Powiat Złotowski – Starostwo Powiatowe w Złotowie
Aleja Piasta 32
77-400 Złotów
ORO.272. 17.1.2022

TREŚĆ ZAPYTAŃ WRAZ Z WYJAŚNIENIAMI

Zgodnie z art. 284 ust. 2 ustawy z ustawy z dnia 11 września 2019 roku Prawo zamówień publicznych (Dz.U.2022.1710 t.j. ze zm.) informuję, że w prowadzonym postępowaniu o udzielenie zamówienia publicznego na roboty budowlane pn.: **Przebudowa drogi powiatowej nr 1032P na odcinku Zakrzewo - Wersk**, złożono zapytania. Ich treść oraz wyjaśnienia przedstawiam poniżej:

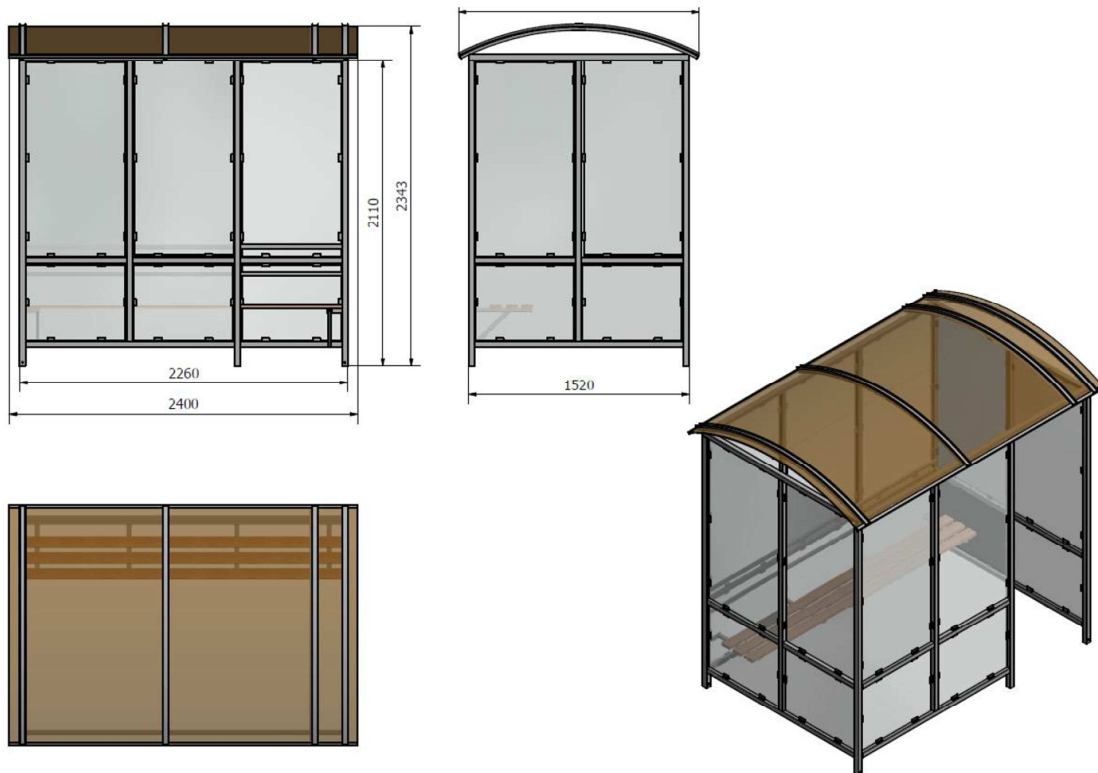
Pytanie nr 4:

Czy zamawiający posiada szczegółowe wymiary konstrukcji wiaty?

Odpowiedź na pytanie nr 4:

Minimalne wymiary przedstawiono na poniższych rysunkach:
